広島高速5号線トンネル安全検討委員会

第3回資料

委員会資料

第 2 回委員会等で提示された委員の意見について

第1図 ボーリング孔内の地下水のCaイオンとMgイオンの相関(単位は meq./l)

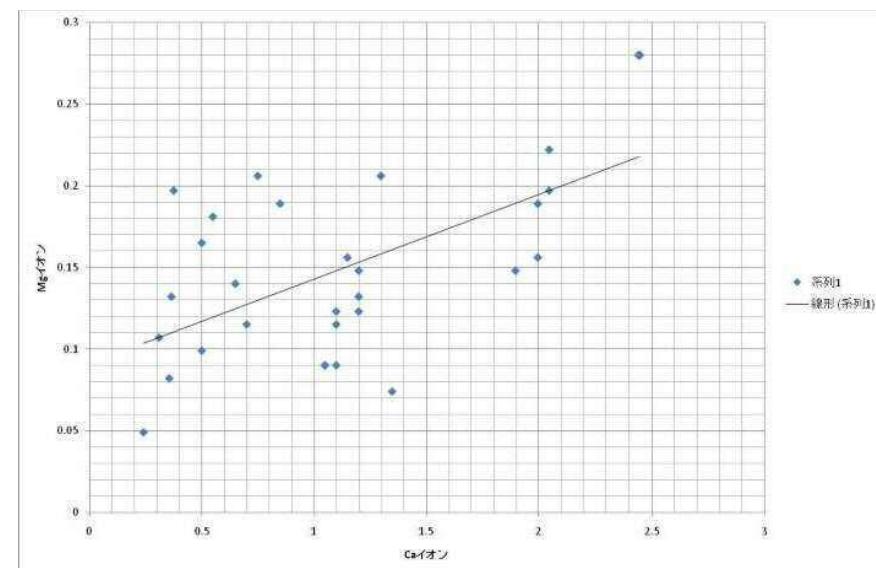
Ca とMgは逆相関にならないと述べられているが、第1図として示すとおり、両者には順相関がみられる。これは花崗岩中に含まれるCaとMgの比率がほぼ一定であることに起因していると考えられる。CaとMgは一般に基岩から溶出したものと考えられるが、Naについては基岩からの溶出と、イオン交換によって粘土鉱物から二次的に溶出するものがあるとされている。NaとCaが逆

相関になっていることは花崗岩中の長石に含まれる成分の差異に起因している可能性を考えらるとしているが、風化様式によってNaがより多く溶出したり、CaとMgがより多く溶出したりしている可能性もあるので、断定はできない。改めて鉱物組成の検討が必要と考えられる。

図-1 金折委員案 (S=1:1,500)

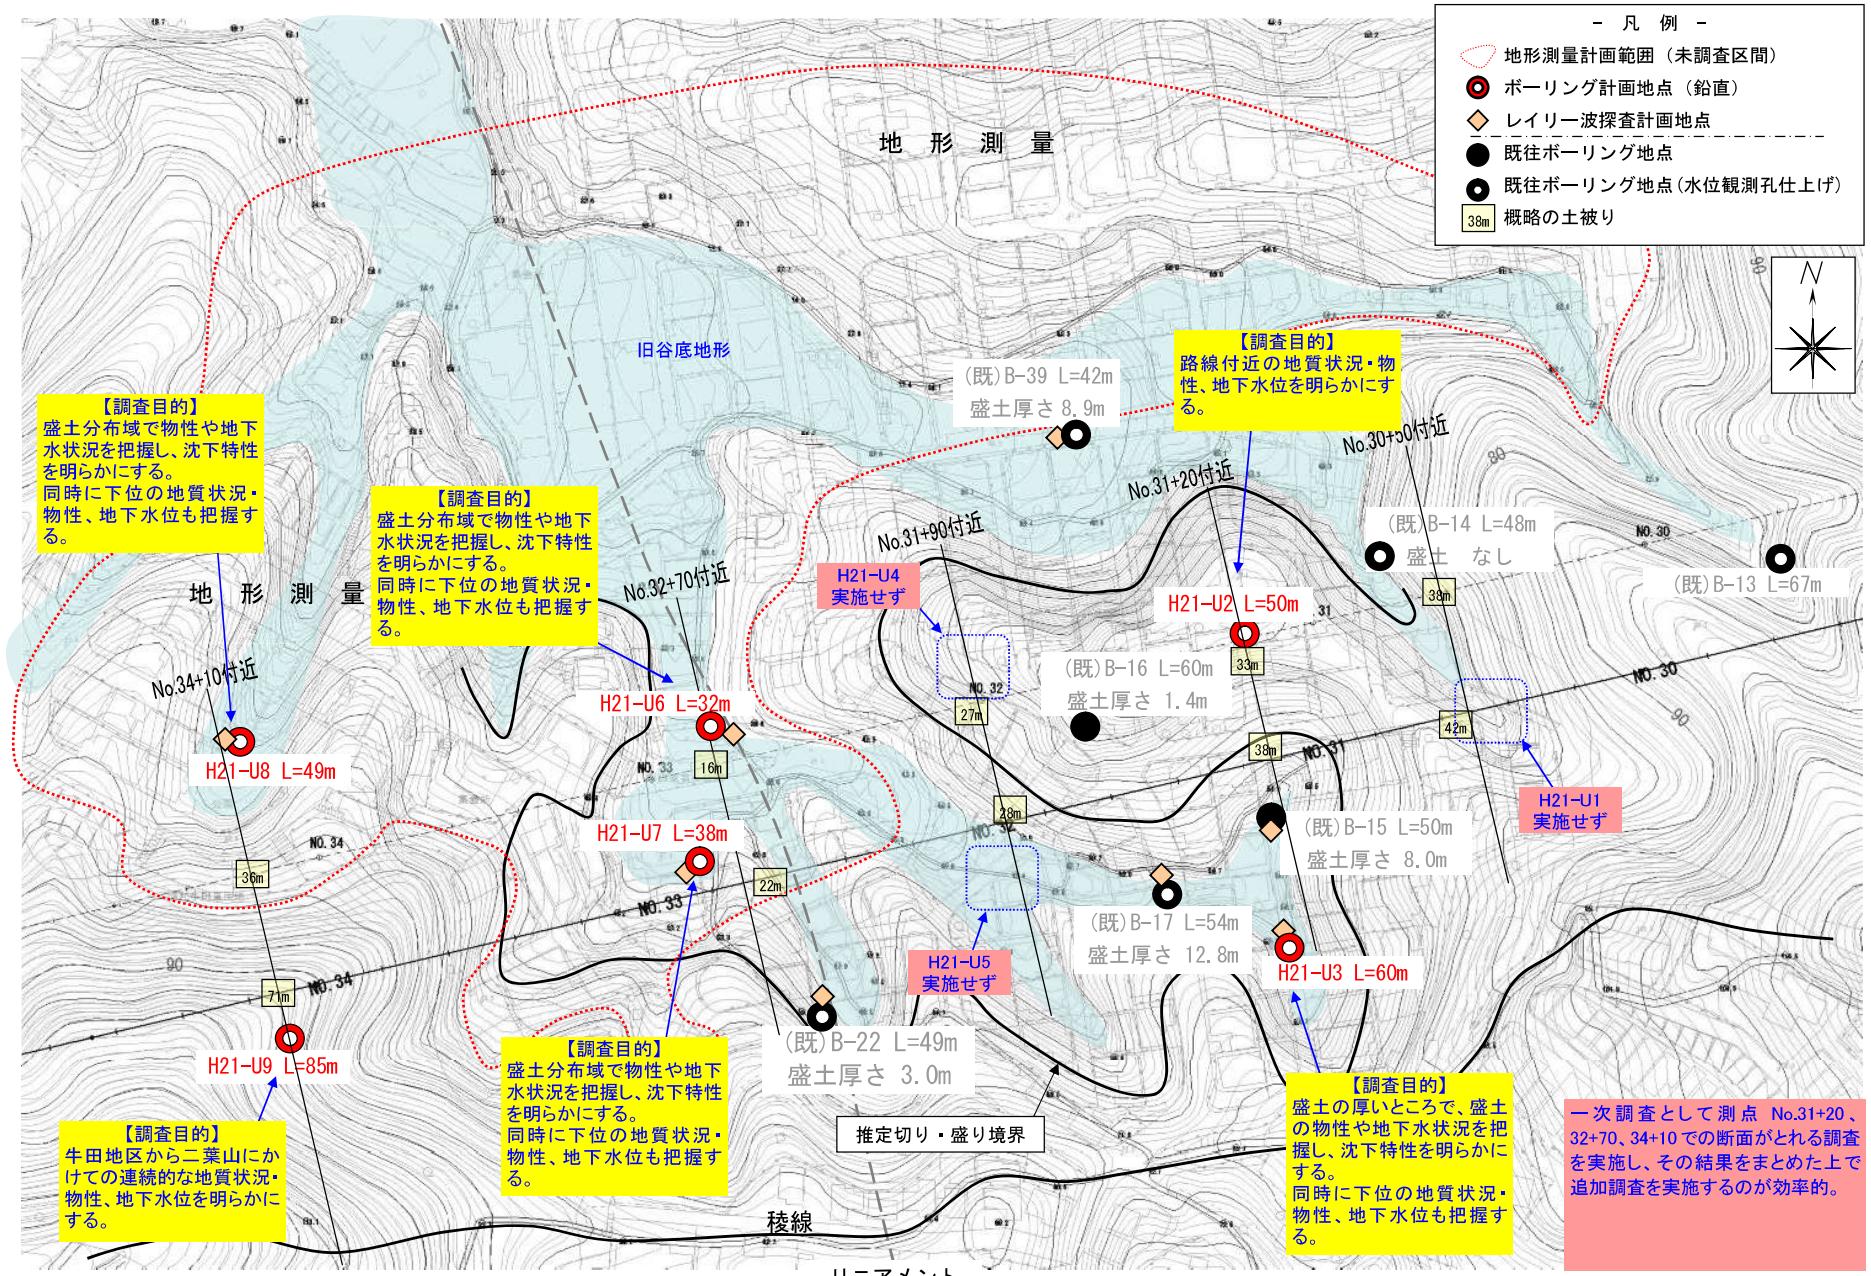
地質調査、特にボーリング調査に関して、第3回検討委員会で意見の一致を見ない場合には、議論を一步進める意味でも、まずは意見の一致している地点においてボーリング調査（ただし、垂直）を実施し、その結果を精査、検討した後に、次段階のボーリング調査案を検討すべきであると考えます。第1次ボーリング調査計画（案）を別紙に示します。よろしくご検討のほど、お願い致します。
